GMINA KLESZCZEWO

Kleszczewo, dnia 24 października 2024 r.

Dotyczy: postępowania przetargowego pn. „Budowa żłobka w Tulcach”, nr postępowania ZP.271.15.2024.

Na podstawie art. 284 ust. 6 oraz art. 286 ust. 1 ustawy Prawo zamówień publicznych (dalej: ustawy PZP), Zamawiający informuje o pytaniach i wyjaśnieniach i wprowadzonych zmianach dot. treści Specyfikacji Warunków Zamówienia (SWZ) otrzymanych/ udzielonych w ww. postępowaniu:

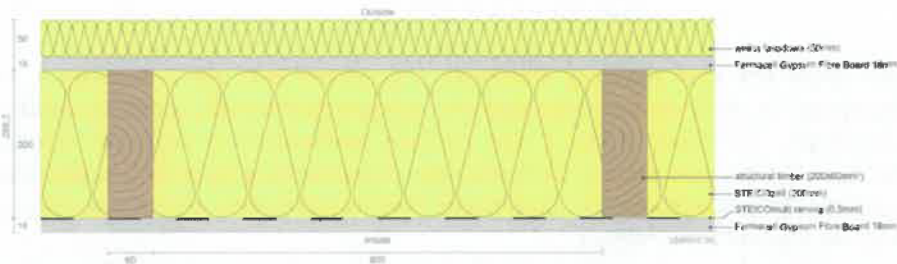
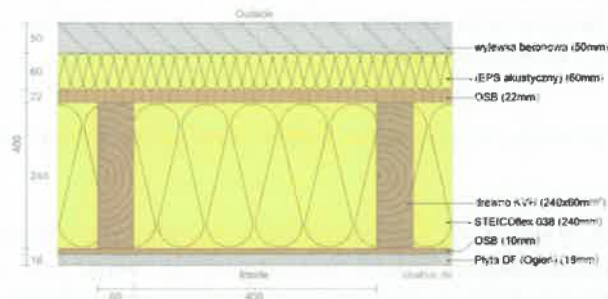
Na podstawie art. 137 oraz art. 271 Ustawy Prawo Zamówień Publicznych zwracam się z prośbą i wnoszę **o potwierdzenie, iż Państwo dopuszczają ekologiczną energooszczędną technologię drewnianą prefabrykowaną do wykonania konstrukcji kondygnacji nadziemnych budynku łącznie z więźbą dachową.**

1. Ściany zewnętrzne obiektu

Rozwiązanie technologiczne polega na wykonaniu konstrukcji nośnej obiektu z drewna klejonego wzdłużnie o wymiarach minimalnych 60x200mm. Izolacją termiczną będzie izolacja z naturalnych włókien drzewnych. Całość konstrukcji poszyta zostanie wzmocnionymi płytami budowlanymi konstrukcyjnymi gipsowo - włóknistymi i gramaturze min 1000 kg/m²

- izolacyjność cieplna na poziomie ok U-0,16 – wyższa niż wymagana projektem
- odporność ogniowa REI 30/REI 60 – w zależności od wymagań
- nośność konstrukcyjna ściany zgodna z polskimi i europejskimi normami, co zostanie potwierdzone przez konstruktora na etapie rewizji projektu technicznego
- warunek materiały nie rozprzestrzeniające ognia - spełniony

2. Ściany wewnętrzne nośne obiektu

Rozwiązanie technologiczne polega na wykonaniu konstrukcji nośnej obiektu z drewna klejonego wzdłużnie o wymiarach minimalnych 60x200mm. Izolacją akustyczną będzie izolacja z naturalnych włókien drzewnych lub wełny mineralnej. Całość konstrukcji poszyta zostanie płytami budowlanymi konstrukcyjnymi gipsowo-włóknistymi o gramaturze min 1000 kg/m²

- izolacyjność akustyczna – 45-50db w zależności od grubości – w zależności od wymagań dla danej przegrody
- odporność ogniowa Rei30/Rei60 w zależności od wymagań
- nośność konstrukcyjna ściany zgodna z polskimi i europejskimi normami, co zostanie potwierdzone przez konstruktora na etapie rewizji projektu technicznego
- warunek materiały nie rozprzestrzeniające ognia - spełniony

Zamawiający nie dopuszcza powyższego rozwiązania.

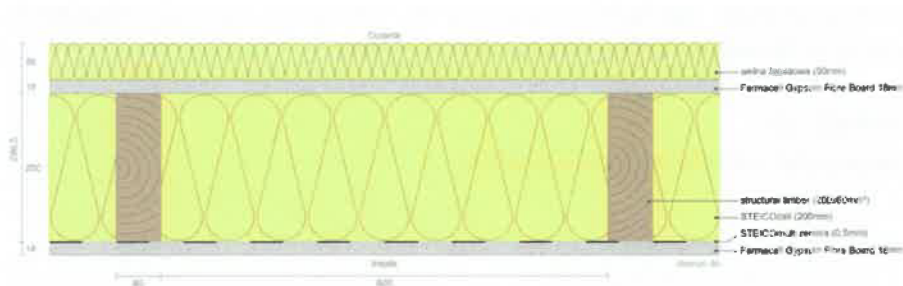
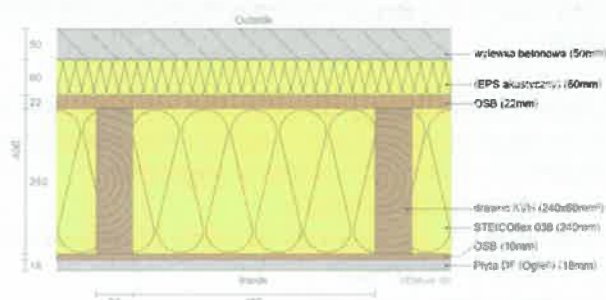
Na podstawie art. 137 oraz art. 271 Ustawy Prawo Zamówień Publicznych zwracam się z prośbą i wnoszę o potwierdzenie, iż Państwo dopuszczają ekologiczną energooszczędną technologię drewnianą prefabrykowaną do wykonania konstrukcji kondygnacji nadziemnych budynku łącznie z wieżbą dachową.

4. Ściany zewnętrzne obiektu

Rozwiązanie technologiczne polega na wykonaniu konstrukcji nośnej obiektu z drewna klejonego wzdłużnie o wymiarach minimalnych 60x200mm. Izolacją termiczną będzie izolacja z naturalnych włókien drzewnych. Całość konstrukcji poszyta zostanie wzmocnionymi płytami budowlanymi konstrukcyjnymi gipsowo - włóknistymi i gramaturze min 1000 kg/m²

- izolacyjność cieplna na poziomie ok U-0,16 – wyższa niż wymagana projektem
- odporność ogniowa REI 30/REI 60 – w zależności od wymagań
- nośność konstrukcyjna ściany zgodna z polskimi i europejskimi normami, co zostanie potwierdzone przez konstruktora na etapie rewizji projektu technicznego
- warunek materiały nie rozprzestrzeniające ognia - spełniony

5. Ściany wewnętrzne nośne obiektu

Rozwiązanie technologiczne polega na wykonaniu konstrukcji nośnej obiektu z drewna klejonego wzdłużnie o wymiarach minimalnych 60x200mm. Izolacją akustyczne będzie izolacja z naturalnych włókien drzewnych lub wełny mineralnej. Całość konstrukcji poszyta zostanie płytami budowlanymi konstrukcyjnymi gipsowo-włóknistymi o gramaturze min 1000 kg/m²

- izolacyjność akustyczne – 45-50db w zależności od grubości – w zależności od wymagań dla danej przegrody
- odporność ogniowa Rei30/Rei60 w zależności od wymagań
- nośność konstrukcyjna ściany zgodna z polskimi i europejskimi normami, co zostanie potwierdzone przez konstruktora na etapie rewizji projektu technicznego
- warunek materiały nie rozprzestrzeniające ognia - spełniony

Zamawiający nie dopuszcza powyższego rozwiązania.
